**AVIS RELATIF À LA PROTECTION
CONTRE LES EVENTUELS EFFETS NOCIFS ET NUISANCES
PROVOQUÉS PAR LES RAYONNEMENTS NON IONISANTS
GÉNÉRÉS PAR DES ANTENNES ÉMETTRICES STATIONNAIRES**

Commune : LIEGE - Exploitant : PROXIMUS

Référence exploitant : 41RUC_01

Rapport n° 2752 / 2025

Figure 1 : Vue en plan des lieux de séjour et des points de contrôle

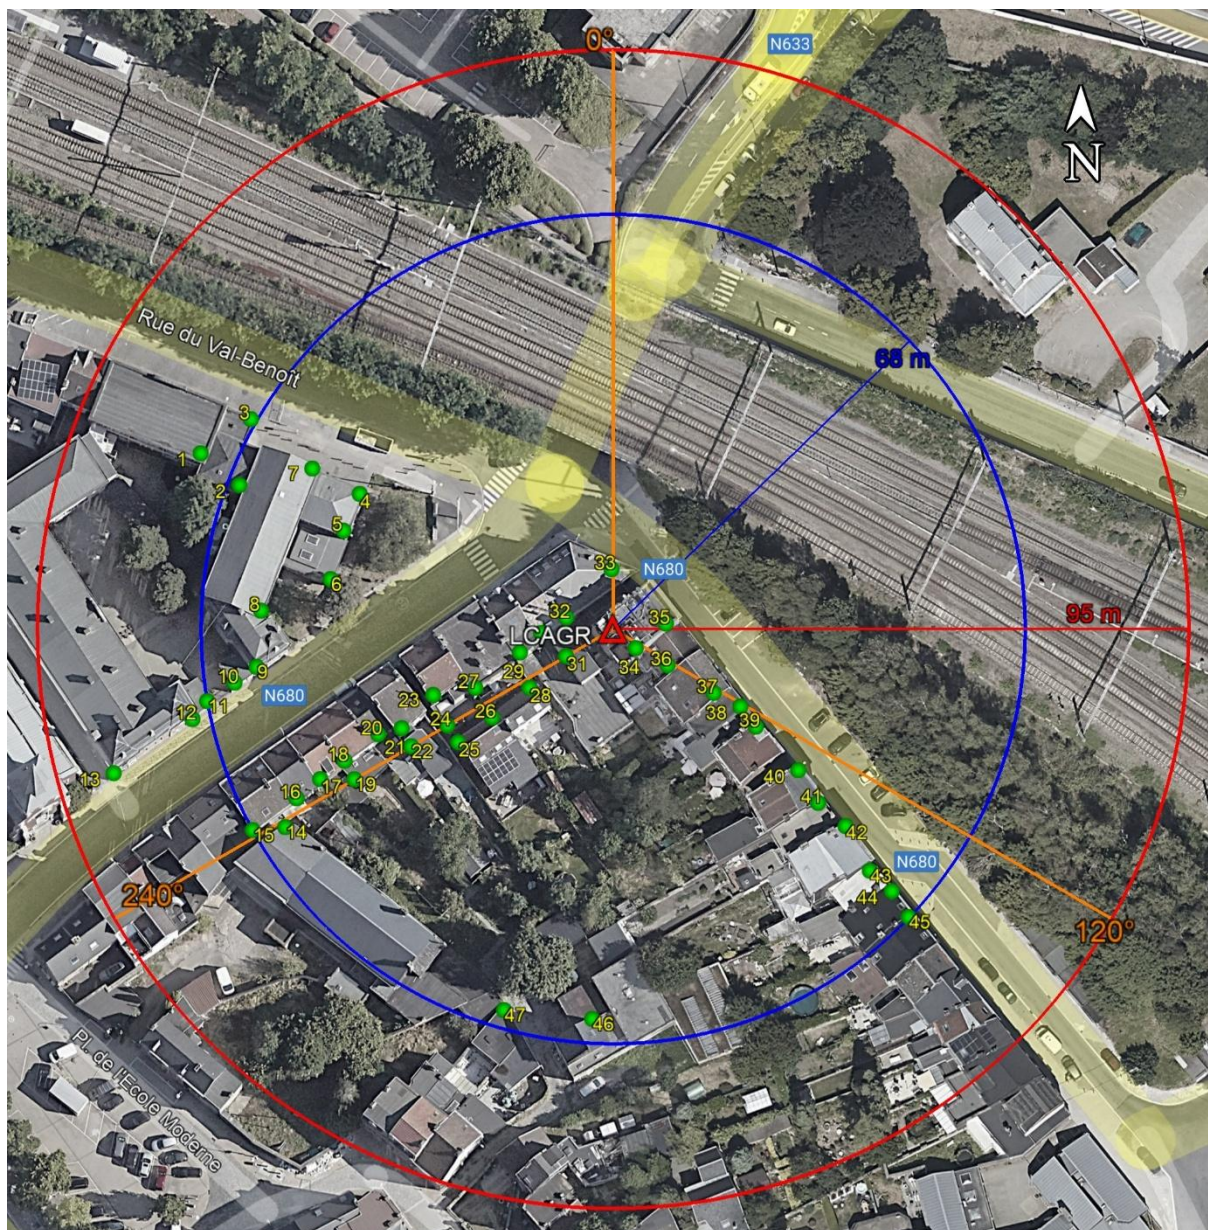
- le numéro du point de contrôle repris sur un des plans de la figure 1;
- le numéro du LS dans lequel se trouve le point de contrôle de la 1^{ère} colonne ;
- l'atténuation d'obstacle prise en compte pour le calcul de l'indice d'exposition dans le LS ;
- le résultat du calcul de l'indice d'exposition.

N° point de contrôle	LS	Atténuation (dB)	Indice d'exposition relatif à la limite par installation IE_i
17	LS17	3,0	0,966
40	LS40	3,0	0,961
16	LS16	3,0	0,932
18	LS18	3,0	0,921
41	LS41	3,0	0,916
42	LS42	3,0	0,830
15	LS15	3,0	0,777
9	LS9	3,0	0,766
20	LS20	3,0	0,666
43	LS43	3,0	0,651
12	LS12	3,0	0,610
14	LS14	3,0	0,609
44	LS44	3,0	0,570
45	LS45	3,0	0,494
21	LS21	3,0	0,476
13	LS12	3,0	0,446
8	LS7	3,0	0,385
39	LS39	3,0	0,354
27	LS27	3,0	0,283
7	LS7	3,0	0,283
4	LS4	3,0	0,268
23	LS23	3,0	0,264
2	LS2	3,0	0,262
33	LS32	3,0	0,245
5	LS4	3,0	0,245
37	LS37	3,0	0,240
3	LS3	3,0	0,237
11	LS11	3,0	0,236
46	LS46	3,0	0,228
1	LS1	3,0	0,224
10	LS10	3,0	0,189
25	LS25	3,0	0,169
38	LS38	3,0	0,165
26	LS25	3,0	0,154
22	LS22	3,0	0,152

En ce qui concerne les antennes de l'installation mentionnées dans le tableau 1, la distance maximale à laquelle la limite pourrait être atteinte, à l'extérieur, est égale à 94,7 m. S'il n'y a pas de LS à une distance inférieure, les antennes respectent forcément la limite d'immission.

Dans le cas des LS situés à l'intérieur des bâtiments, une atténuation d'obstacle est prise en compte et il en résulte que la distance maximale à laquelle la limite pourrait être atteinte se réduit à 67,9 m.

Les résultats de l'évaluation décrite au paragraphe 4 indiquent que les antennes émettrices stationnaires de l'installation faisant l'objet du présent avis ne produisent pas, dans un lieu de séjour, un rayonnement électromagnétique maximum supérieur aux limites fixées à l'article 4 du décret.
